ETTERBEEK. Avenue de Tervueren, 68-70 et 72 – Anc. Clinique ophtalmologique du Dr Coppez et maison de maître mitoyenne (= n° 68-70 classé comme monument / n° 72 à l'Inventaire légal zone de protection du bien situé au n° 64)

DEMANDE AVIS DE PRINCIPE : Construction d'une passerelle dans le porche d'entrée, restauration et aménagement des anciennes écuries en salle de restauration et transformations intérieures

Avis de principe de la CRMS

Passage cocher, plan de coupe et détail du raccord extraits de la demande

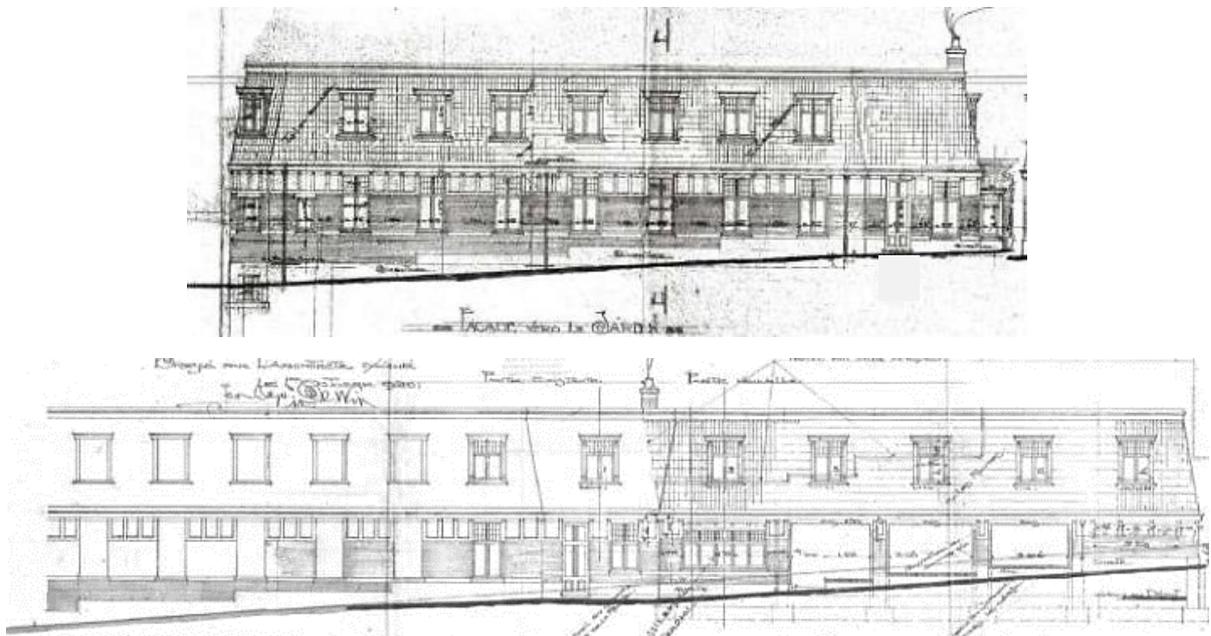
La CRMS émet un avis défavorable concernant l'implantation d'une passerelle à travers le passage cocher. Cet espace magistral, dont la monumentalité reflète le caractère prestigieux de l'hôtel de maître, doit son intérêt architectural à ses proportions élancées, sa volumétrie et ses décors de très grande qualité parfaitement conservés.

L'ajout d'un élément transversal aurait un impact trop important sur l'intérêt patrimonial du passage, en altérant sensiblement la lisibilité de l'espace et la perception de sa volumétrie et de ses décors. Sur le plan matériel, l'ancrage du plancher au niveau des deux portes latérales porterait atteinte aux entablements moulurés et à la cohérence de cette séquence architecturale.

Selon la CRMS, le passage cocher constitue un espace exceptionnel qui doit rester entièrement dégagé et préserver sa configuration d'origine et toute son intégrité patrimoniale. Elle encourage le demandeur à poursuivre les efforts effectués ces dernières années en matière de restauration et de requalification des immeubles, et d'envisager des solutions alternatives pour relier les deux maisons qui soient à la fois fonctionnelles et architecturalement valorisantes (par exemple via les espaces en sous-sol ou les étages supérieurs ?).
